**AVIS RELATIF À LA PROTECTION
CONTRE LES EVENTUELS EFFETS NOCIFS ET NUISANCES
PROVOQUÉS PAR LES RAYONNEMENTS NON IONISANTS
GÉNÉRÉS PAR DES ANTENNES ÉMETTRICES STATIONNAIRES**

Commune : WALHAIN - Exploitant : TELENET GROUP

Référence exploitant : BW4556E

Rapport n° 1465 / 2025

Figure 1 : Vue en plan des lieux de séjour et des points de contrôle

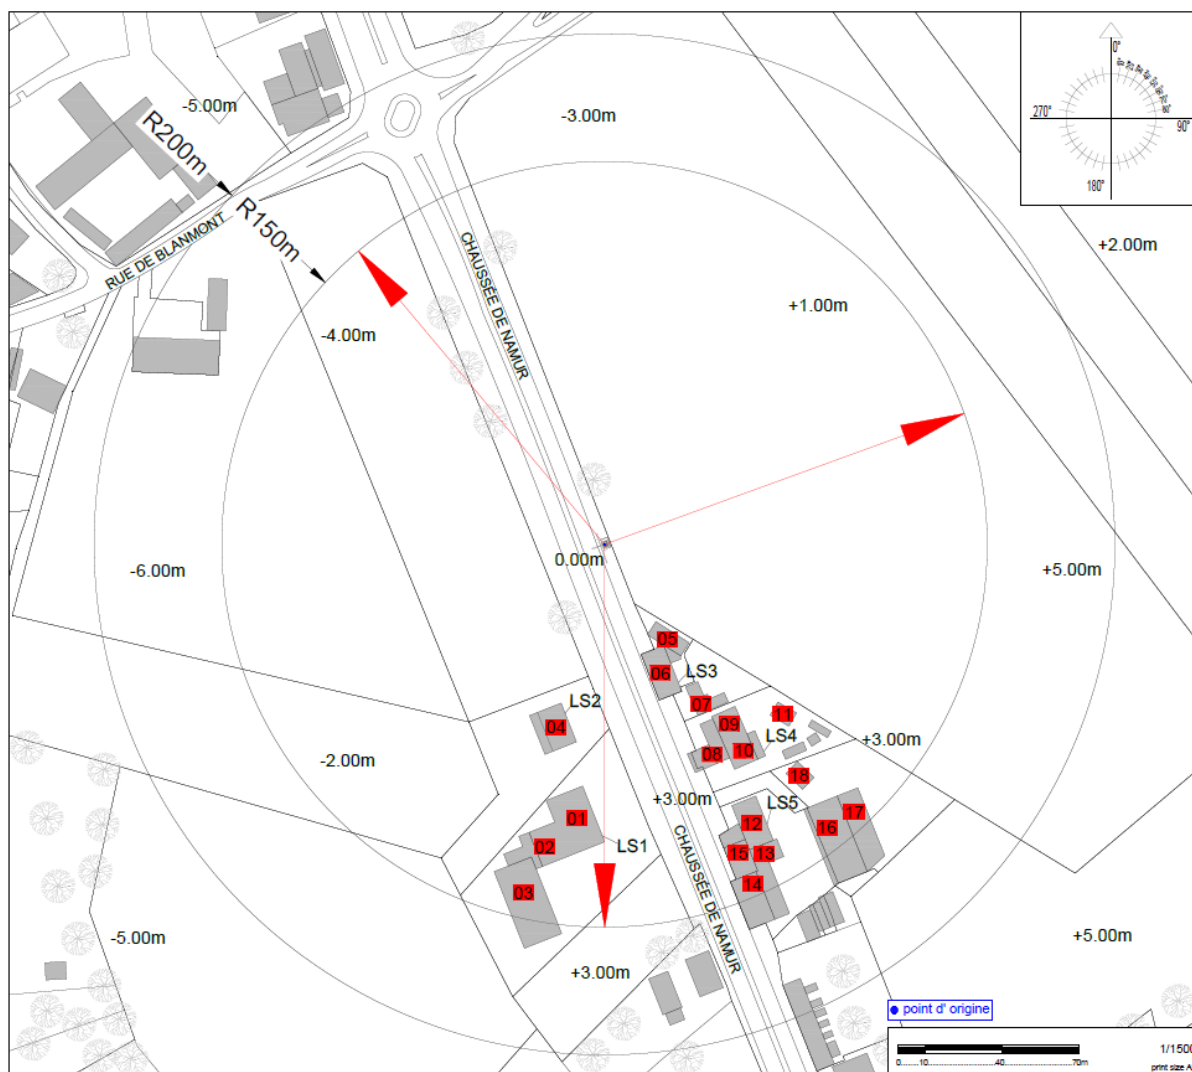
- le numéro du point de contrôle repris sur un des plans de la figure 1;
- le numéro du LS dans lequel se trouve le point de contrôle de la 1^{ère} colonne ;
- l'atténuation d'obstacle prise en compte pour le calcul de l'indice d'exposition dans le LS ;
- le résultat du calcul de l'indice d'exposition.

N° point de contrôle	LS	Atténuation (dB)	Indice d'exposition relatif à la limite par installation IE_i
6	LS3	3,0	0,879
4	LS2	3,0	0,671
7	LS3	3,0	0,495
5	LS3	3,0	0,389
8	LS4	3,0	0,357
9	LS4	3,0	0,340
1	LS1	3,0	0,337
2	LS1	3,0	0,266
10	LS4	3,0	0,262
11	LS4	3,0	0,218
12	LS5	3,0	0,198
3	LS1	3,0	0,196
15	LS5	3,0	0,187
18	LS5	3,0	0,161
13	LS5	3,0	0,160
14	LS5	3,0	0,155
16	LS5	3,0	0,119
17	LS5	3,0	0,106

En ce qui concerne les antennes de l'installation mentionnées dans le tableau 1, la distance maximale à laquelle la limite pourrait être atteinte, à l'extérieur, est égale à 91,0 m. S'il n'y a pas de LS à une distance inférieure, les antennes respectent forcément la limite d'immission.

Dans le cas des LS situés à l'intérieur des bâtiments, une atténuation d'obstacle est prise en compte et il en résulte que la distance maximale à laquelle la limite pourrait être atteinte se réduit à 64,5 m.

Les résultats de l'évaluation décrite au paragraphe 4 indiquent que les antennes émettrices stationnaires de l'installation faisant l'objet du présent avis ne produisent pas, dans un lieu de séjour, un rayonnement électromagnétique maximum supérieur aux limites fixées à l'article 4 du décret.

Figure 2 : Vue en plan des installations d'antennes dans un rayon de 300 mètres autour de l'installation faisant l'objet de la demande d'avis

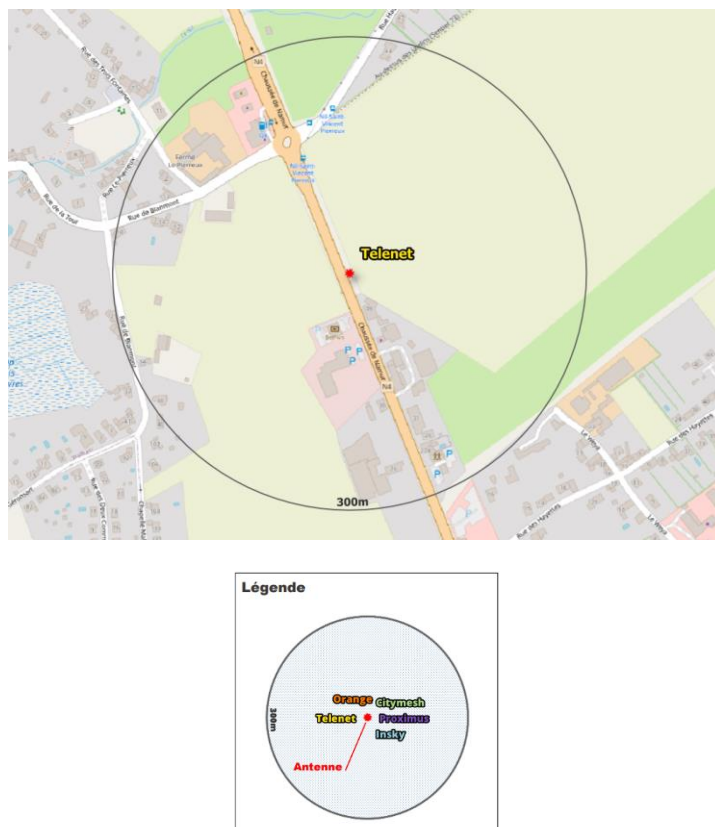
Le plan en projection verticale de la figure 2 indique la localisation des installations d'antennes émettrices stationnaires visées par le décret et situées dans un rayon de 300 mètres autour de l'installation référencée dans le paragraphe 2 et localisée au centre du cercle. Les données de localisation de ces antennes et les avis correspondant sont accessibles via le cadastre en ligne des antennes émettrices stationnaires⁸. Les installations prises en compte dans l'évaluation du respect de la limite cumulative sont les installations d'antennes émettrices déclarées en service par l'exploitant à la date du présent avis, à l'exception de l'installation référencée dans le paragraphe 2 et éventuellement d'autres installations ayant fait l'objet d'une demande d'avis à la même date et qui sont situées à l'intérieur de la zone de 300 mètres de rayon.

- il y a au plus 4 installations d'antennes émettrices stationnaires présentes dans la zone d'évaluation de 300 mètres de rayon représentée dans la figure 2, y inclus l'installation référencée dans le paragraphe 2 : la limite cumulative définie à l'article 4, §2 du décret est nécessairement respectée dans les lieux de séjour à l'intérieur de la zone d'évaluation de 300 mètres de rayon ;

- c) dans tous les autres cas, il a été vérifié que la limite cumulative définie à l'article 4, §2 du décret n'est pas dépassée dans les lieux de séjour sur base du nombre d'installations localisées dans la zone d'évaluation de 300 mètres de rayon représentée dans la figure 2, de leur localisation ainsi que des données inscrites dans la figure 1 et au paragraphe 4 du présent avis et dans les avis attestant le respect de la limite par installation ou de la limite abrogée de 3 V/m relatifs aux autres installations reprises dans la figure 2.

Compte tenu des considérations ci-dessus, il apparaît que l'intensité du rayonnement électromagnétique généré, dans les lieux de séjour situés dans un rayon de 300 mètres autour de l'installation référencée dans le paragraphe 2, par l'ensemble des antennes émettrices stationnaires de l'ensemble des exploitants du même site d'antennes émettrices stationnaires respecte la limite fixée à l'article 4, § 2 du décret.
